福島第一原子力発電所 特定原子力施設に係る実施計画変更比較表（第Ⅱ章 2.15 放射線管理関係設備等）		
変 更 前	変 更 後	変 更 理 由
添付資料-2 モニタリングポストの配置図  図2. 15-8 モニタリングポスト配置図 (以下，省略)	(削除) (以下，省略)	記載の適正化

福島第一原子力発電所 特定原子力施設に係る実施計画変更比較表（第Ⅲ章 第1編）				
変 更 前		変 更 後		変 更 理 由
（外部放射線に係る線量当量率等の測定） 第60条 各プログラム部長及び各GMは、表60－1及び表60－2（第48条第1項（2）の区域内にある汚染のおそれのない管理対象区域内に限る）に定める管理対象区域内における測定項目について、同表に定める頻度で測定する。ただし、人の立ち入れない措置を講じた管理対象区域については、この限りでない。 2．放出・環境モニタリングGMは、表60－1に定める周辺監視区域境界付近（測定場所は図60に定める。）における測定項目について、同表に定める頻度で測定する。 3．放射線防護GMは、第1項の測定により、放出・環境モニタリングGMは、第2項の測定により、異常が認められた場合は、直ちにその原因を調査し、必要な措置を講じる。 4．各プログラム部長及び各GMは、第1項に定める測定結果を放射線防護GMに連絡する。放射線防護GMは、測定結果を記入したサーベイマップを作成する。		（外部放射線に係る線量当量率等の測定） 第60条 各プログラム部長及び各GMは、表60－1及び表60－2（第48条第1項（2）の区域内にある汚染のおそれのない管理対象区域内に限る）に定める管理対象区域内における測定項目について、同表に定める頻度で測定する。ただし、人の立ち入れない措置を講じた管理対象区域については、この限りでない。 2．放出・環境モニタリングGMは、表60－1に定める周辺監視区域境界付近（測定場所は図60に定める。）における測定項目について、同表に定める頻度で測定する。 3．放射線防護GMは、第1項の測定により、放出・環境モニタリングGMは、第2項の測定により、異常が認められた場合は、直ちにその原因を調査し、必要な措置を講じる。 4．各プログラム部長及び各GMは、第1項に定める測定結果を放射線防護GMに連絡する。放射線防護GMは、測定結果を記入したサーベイマップを作成する。		変更なし
表60－1		表60－1		
場 所	測定項目	所管GM	測定頻度

福島第一原子力発電所 特定原子力施設に係る実施計画変更比較表（第Ⅲ章 第２編）																																	
変 更 前		変 更 後		変 更 理 由																													
（外部放射線に係る線量当量率等の測定）

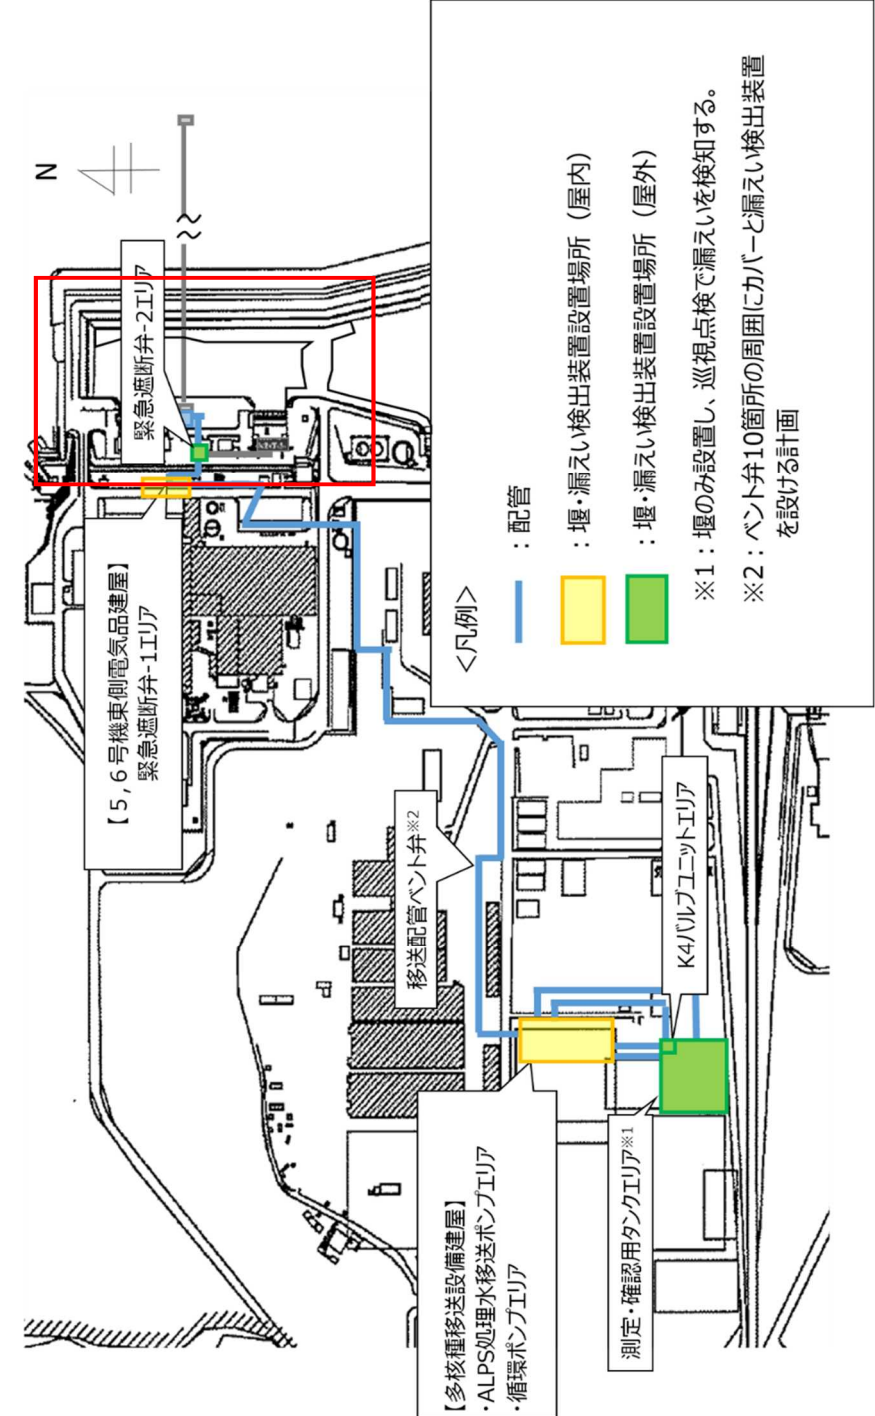
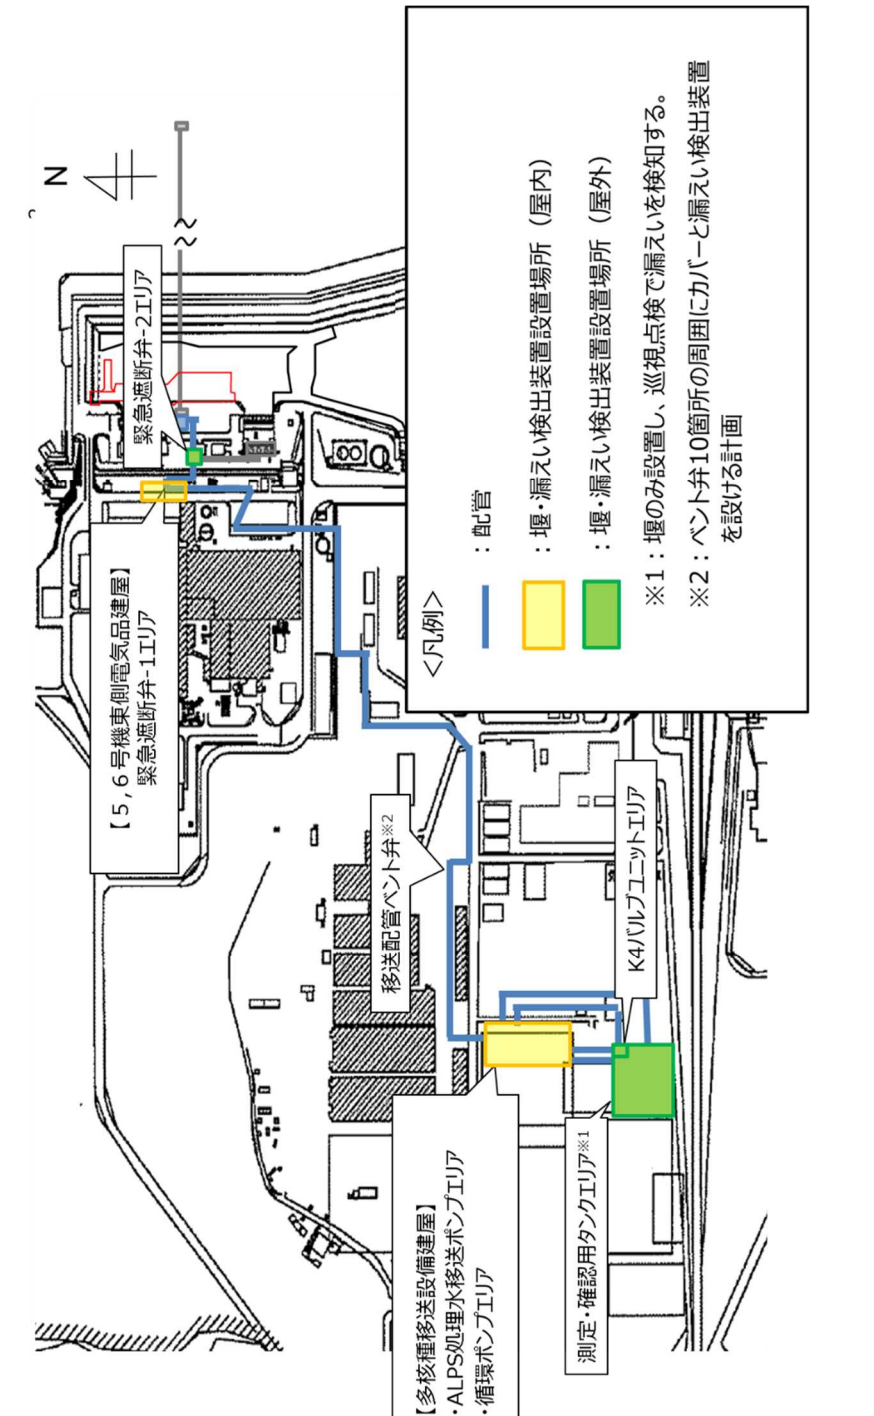
変 更 前	変 更 後	変 更 理 由
2.35 サブドレン他水処理施設 (中略) (中略) 添付資料-1  (c) 配置概要 図-1 サブドレン他水処理施設の全体概要図（3／4）	2.35 サブドレン他水処理施設 (中略) (中略) 添付資料-1  (c) 配置概要 図-1 サブドレン他水処理施設の全体概要図（3／4）	メガフロート、埋立区域、重機足場、浚渫用栈橋の管理対象区域追加等に伴う図面の変更

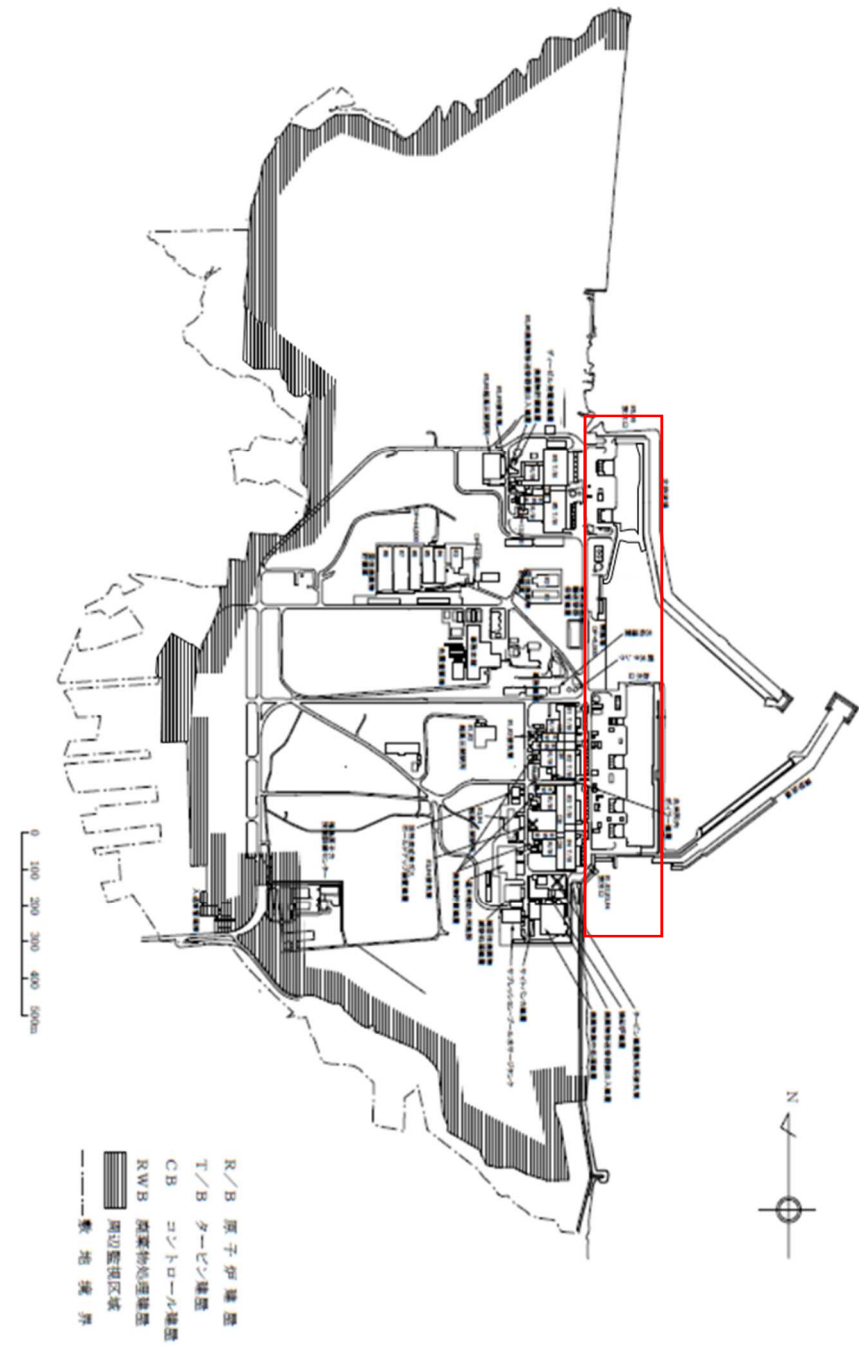
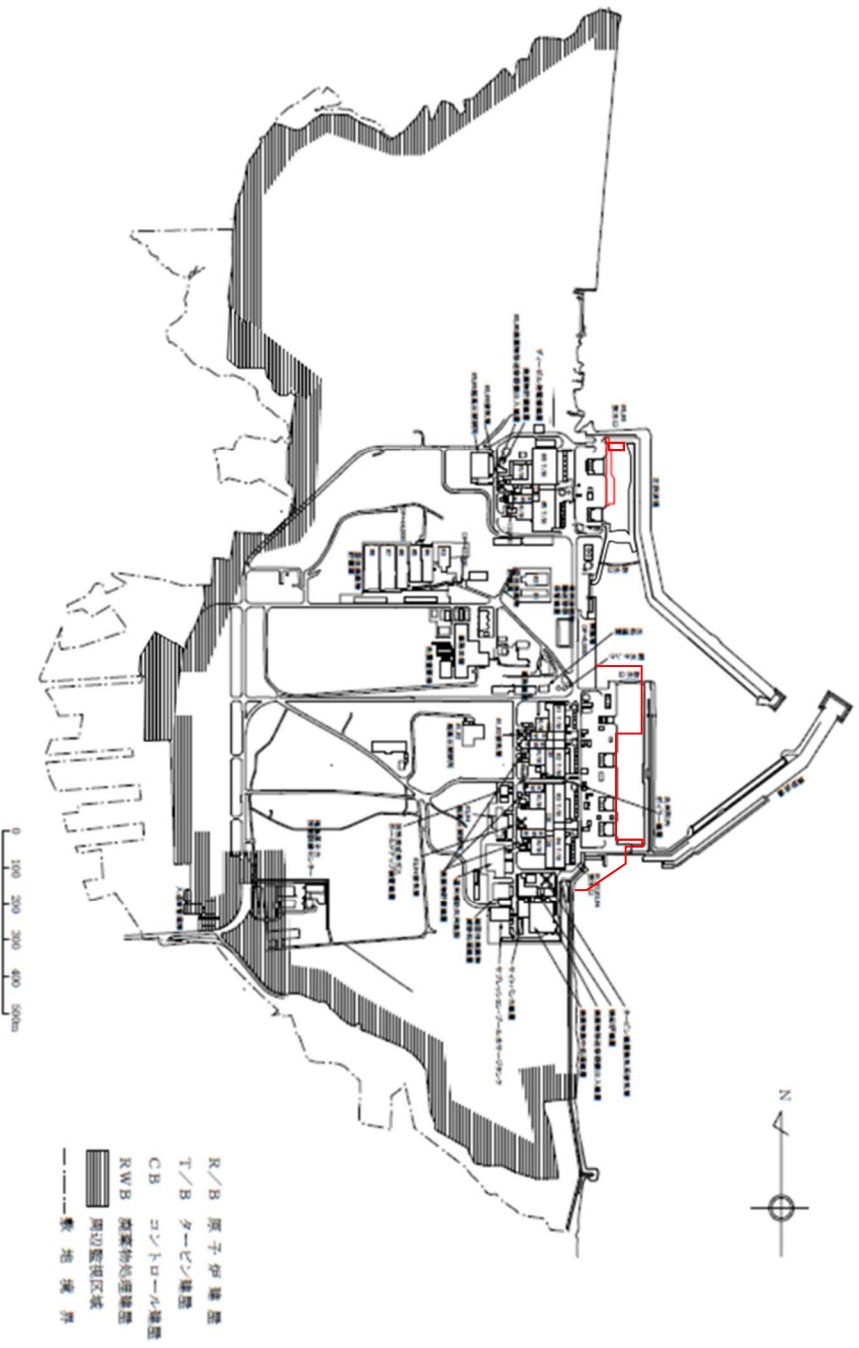
変 更 前	変 更 後	変 更 理 由
（周辺監視区域） 第98条 周辺監視区域は、図98に示す区域とする。 2. 核セキュリティ運営管理GMは、第1項の周辺監視区域境界に、柵を設ける又は標識を掲げること等により、業務上立入る者以外の立入りを制限する。ただし、当該区域に立入るおそれのないことが明らかな場合は、この限りでない。 図98 （中略）	（周辺監視区域） 第98条 周辺監視区域は、図98に示す区域とする。 2. 核セキュリティ運営管理GMは、第1項の周辺監視区域境界に、柵を設ける又は標識を掲げること等により、業務上立入る者以外の立入りを制限する。ただし、当該区域に立入るおそれのないことが明らかな場合は、この限りでない。 図98 （中略）	メガフロート、埋立区域、重機足場、浚渫用栈橋の管理対象区域追加等に伴う図面の変更

図1 港湾内の海水、海底土及び地下水の放射性物質の低減対策

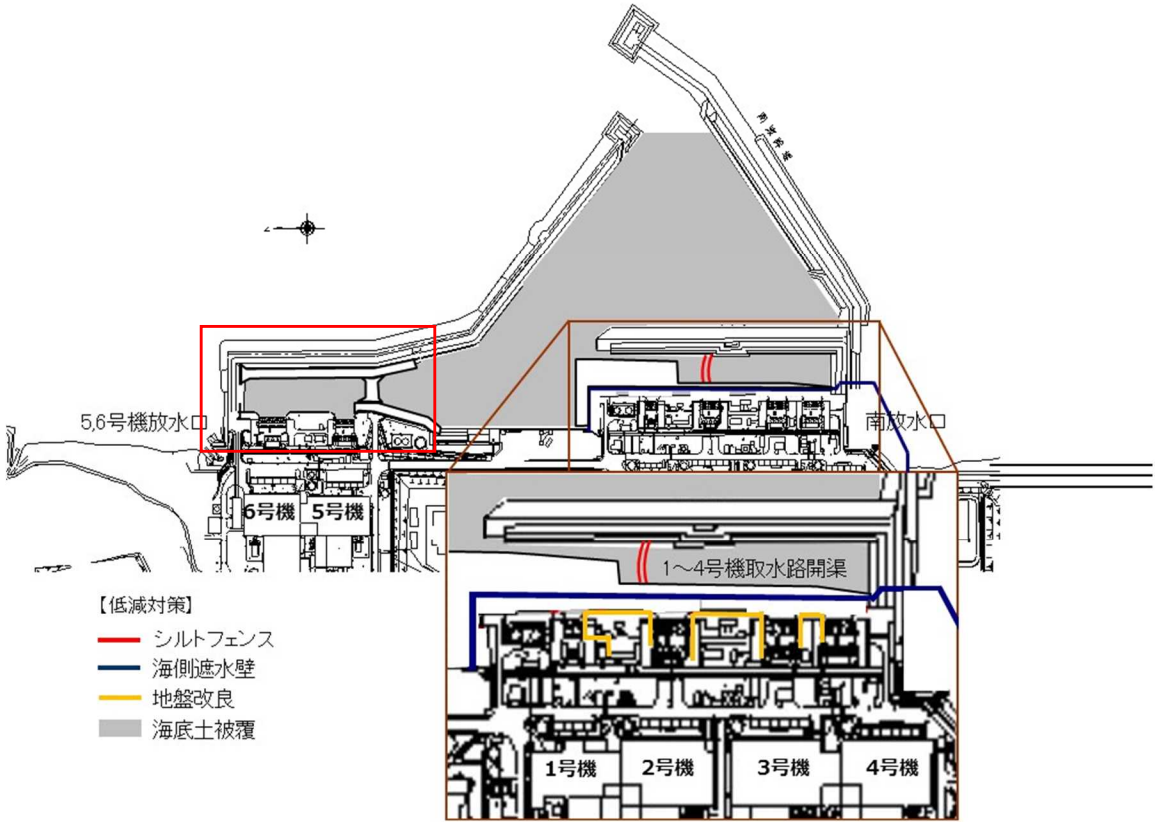
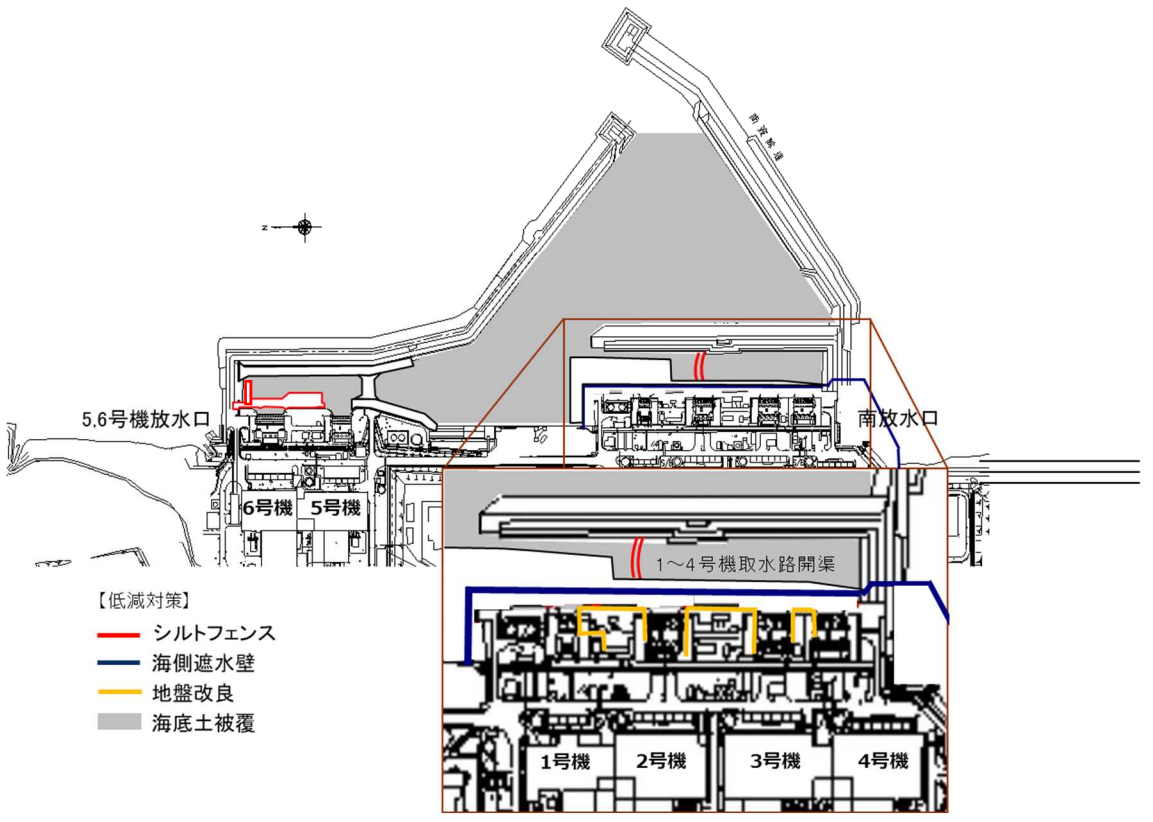
変 更 前	変 更 後	変 更 理 由
3.1.4 港湾内の海水、海底土、地下水及び排水路の放射性物質の低減 (中略) 3.1.4.3 低減対策の基本的考え方 (中略)  【低減対策】 - シルトフェンス - 海側遮水壁 - 地盤改良 - 海底土被覆	3.1.4 港湾内の海水、海底土、地下水及び排水路の放射性物質の低減 (中略) 3.1.4.3 低減対策の基本的考え方 (中略)  【低減対策】 - シルトフェンス - 海側遮水壁 - 地盤改良 - 海底土被覆	重機足場、浚渫用栈橋の追加に伴う図面の変更
